Mercedes-Benz

Actros / Axor / ...

20_000041_01

Fig. 1: struttura precedente (esempio)

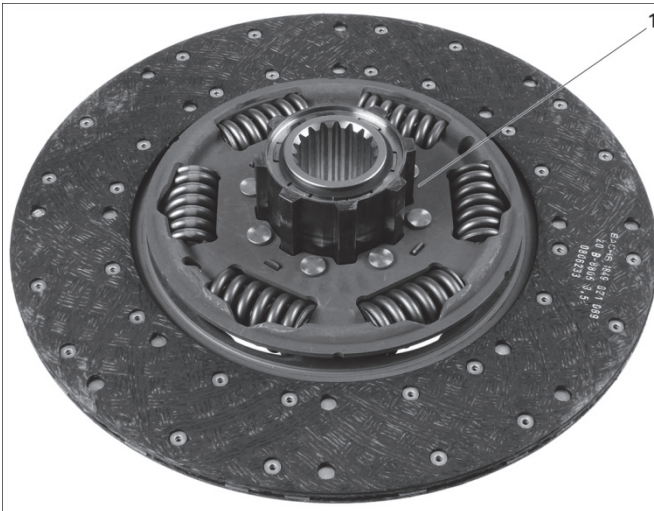
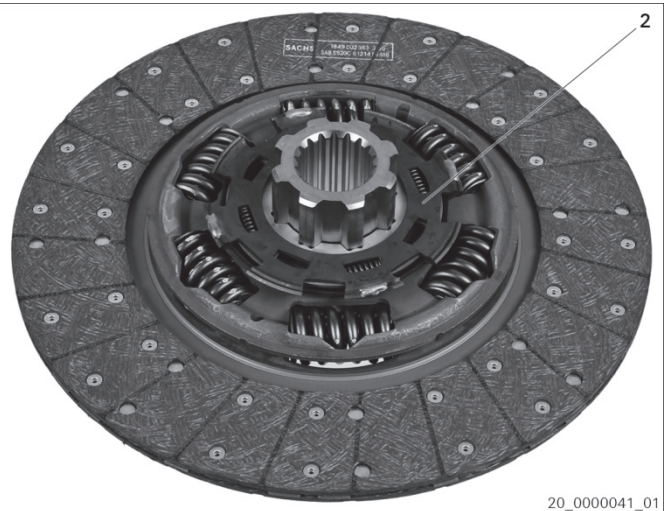
La frizione a due dischi è stata ulteriormente sviluppata e la struttura è stata adeguata per rispondere ai requisiti tecnici modificati. La struttura precedente mozzo/bussola (fig. 1) è stata sostituita dalla nuova struttura con lamiera di accoppiamento (fig. 2).

I componenti delle diverse strutture non possono essere montati insieme!

Serie di sostituzioni
3400 121 501 → 3400 700 649
3400 700 355 → 3400 700 648
3488 000 102 → 3488 000 400 + 1878 007 185
